POTENZIAMENTO IMPIANTO DI RECUPERO RIFIUTI

- STUDIO IMPATTO AMBIENTALE -

**Appendice della Relazione
Generale dello Studio
di Impatto Ambientale
(Integrazioni)**

- Integrazioni -

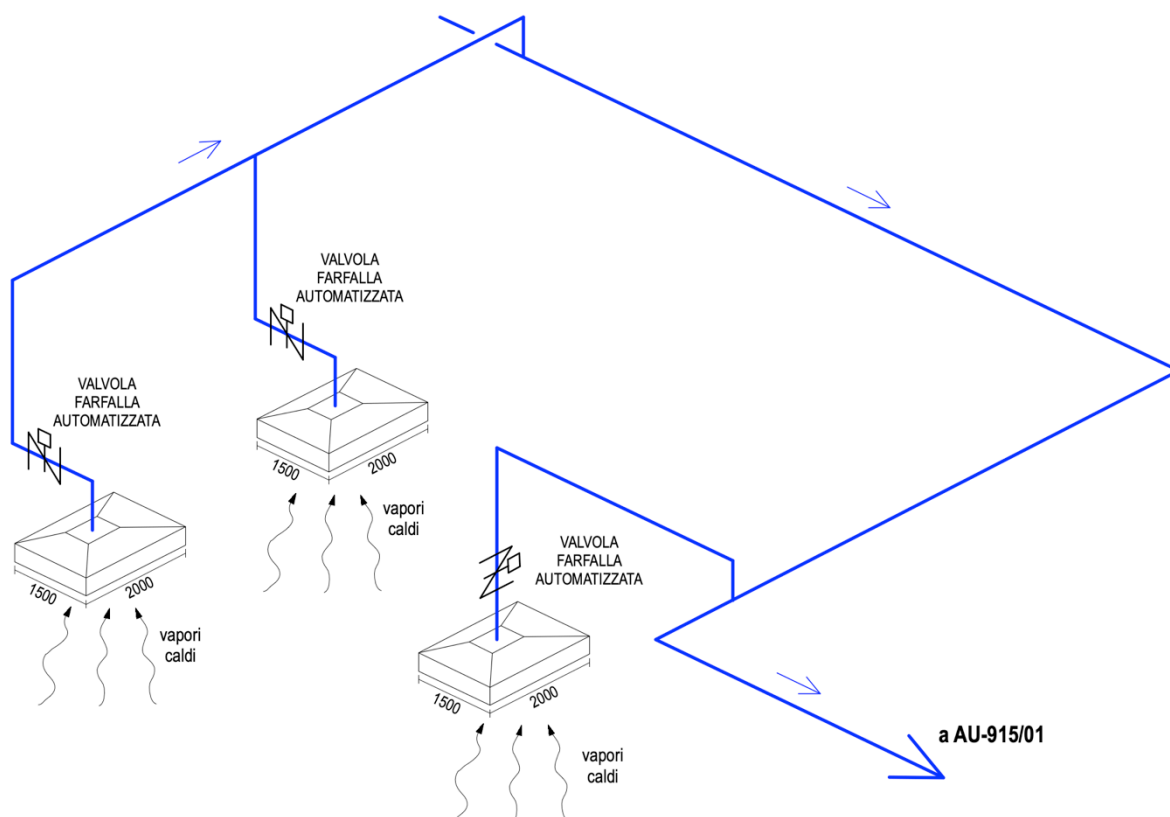
Si ritiene necessario, quale miglioramento rispetto alla situazione descritta, che il proponente consideri ulteriori interventi di contenimento e/o mitigazione rispetto alle emissioni diffuse residue quali, ad esempio, quelle derivanti dallo stoccaggio dei fanghi filtro-pressati, in considerazione del carico di ammoniaca residuo.

Le tre cappe avranno pianta rettangolare con apertura di circa 1’500 x 2’000 mm e saranno sostenute dalla struttura esistente (in tubolare di acciaio) di protezione (contro gli urti) del punto di scarico (come rappresentato nella figura che segue).

Ciascuna cappa sarà raccordata, tramite apposite calate in acciaio inox, ad un collettore di convogliamento alla colonna di assorbimento dell'ammoniaca AU-915/01 e infine al postcombustore tributario del camino centralizzato CM-01.

Allo scopo di regolare (e ottimizzare) la portata aspirata (convogliata alla colonna di assorbimento AU-915/01), le singole calate delle tre cappe saranno intercettate con una valvola a farfalla motorizzata o pneumatica (normalmente chiusa) che si aprirà automaticamente all'incedere dell'operazione di scarico dei fanghi e che si richiuderà (pure automaticamente) con un ritardo programmato (orientativamente pari a 15 minuti) rispetto alla conclusione dell'operazione di scarico.

Come già detto, la funzione delle tre cappe (di prevista installazione) è quella di catturare le esalazioni calde (vapor d'acqua) che si liberano, dal cumulo di fanghi durante ed immediatamente dopo il loro scarico, in forma di piccolo pennacchio verticale ascendente che quindi può essere captato quasi naturalmente dalle cappe stesse; sarà pertanto sufficiente garantire una minima depressione all'apertura delle cappe per ottenere la captazione completa delle esalazioni stesse, reputando allo scopo idonea una portata di aspirazione, per ciascuna cappa, pari a 1'000 Nmc/h.

Anche ammettendo, per le tre cappe, una contemporaneità di esercizio del 100% (circostanza estrema che ha una scarsa probabilità di accadimento), la portata (ulteriore) convogliata alla colonna di assorbimento AU-915/01 ascenderà a 3'000 Nmc/h, rientrante (ancora con congruo margine residuo) nel limite di dimensionamento della colonna stessa (vedasi pag. 49 della relazione tecnica di progetto) e con ampio margine nel limite di dimensionamento del post-combustore.

Stante quanto sopra, si impone una revisione della portata (da autorizzare) per il camino CM-01 che (risultando aumentata di 3'000 Nmc/h) ascenderà a 45'500 Nmc/h, in luogo di 42'500 Nmc/h previsti (a pag. 49) nella relazione tecnica di progetto.

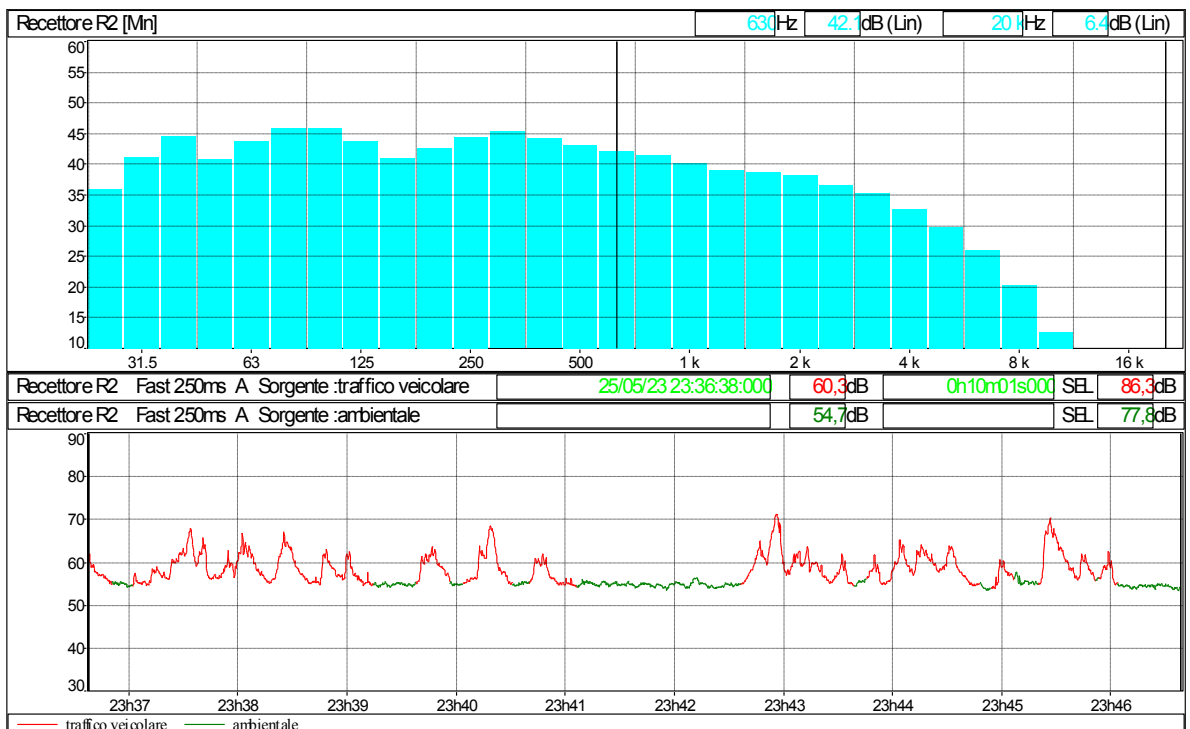
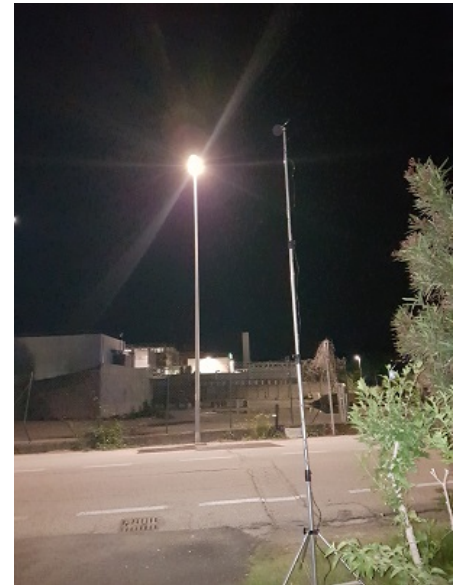
- *una verifica dei limiti di emissione presso tutti i recettori con attenzione particolare al periodo notturno;*
- *un eventuale approfondimento in merito all'applicabilità del limite differenziale alla luce del D.M. 11/12/1996 che, semplificando, prevede l'esclusione del limite differenziale nei casi in cui l'impianto sia esistente (e non sia stato oggetto di modifica) e nei casi in cui siano rispettati i limiti di zona definiti dal Piano di Classificazione Acustica.*

In occasione del sopralluogo in periodo notturno è stato possibile effettuare rilevamenti fonometrici a 15 m dalla facciata del solo recettore R2, abitazione a est dell'impianto, lungo Via dei Laghi; di seguito si riportano i dati fonometrici raccolti.

I dati raccolti evidenziano come, escludendo il traffico veicolare presente sulla S.P. 31 e quello circolante in Via dei Laghi, si abbiano livelli di rumore ambientale di 54,7 dBA, ragion per cui le immissioni di SICIT che raggiungono la facciata del recettore risultano sicuramente con valori inferiori.
